008

28 december
2005

Technical Bulletin

K035040/K045040 voor Renault/Jeep 2.1D, TD

Fig. 1
OE ref. 7700722452

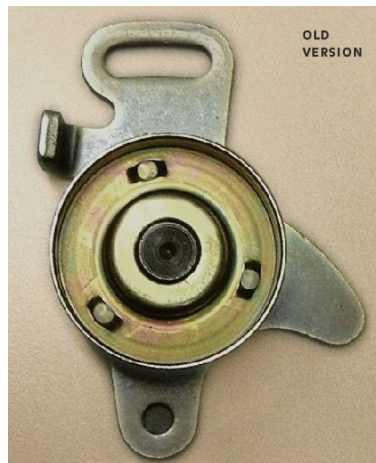
Onze kits K015040/K025040 zijn niet langer beschikbaar en zijn vervangen door de K035040/K045040. (zie Field Bulletin N° 73 van April 2005)

Hiermee volgen we wat op OES niveau is gebeurd: de oude spanrol (OE ref. 7700722452 - Fig. 1) is niet langer beschikbaar en is vervangen door een nieuwe (OE ref. 7700871169 - Fig. 2).

De nieuwe spanrol bestaat uit 2 delen (Fig. 3) die op elkaar geplaatst moeten worden, zoals op Fig. 2 te zien is.

Het nieuwe systeem is beter dan het oude, dat veerbelast was. Maar al te vaak kwam het voor dat de veer vast kwam te zitten en daardoor niet hard genoeg tegen de bus drukte, welke de basisplaat van de spanrol activeerde.

Omdat er visueel een groot verschil is tussen de oude en de nieuwe spanrol, weten installateurs vaak niet hoe het nieuwe onderdeel gemonteerd moet worden.

Een correcte installatie is mogelijk wanneer onderstaande procedure wordt opgevolgd:

- * verwijder de oude spanrol
- * verwijder de oude bus en veer, deze zijn niet meer nodig
- * installeer de nieuwe spanrol, gebruik makend van de oude bouten
- * druk de nieuwe spanrol tegen de nieuwe riem totdat deze correct gespannen is, (b.v. gebruik makend van een circlips-tang / seegerringtang indien origineel gereedschap niet beschikbaar is)
- * blokkeer de spanrolbouten
- * roteer de motor 2 omwentelingen
- * controleer de spanning met de STT-1
- * indien niet OK, span bij, roteer de motor 2 omwentelingen en controleer opnieuw.
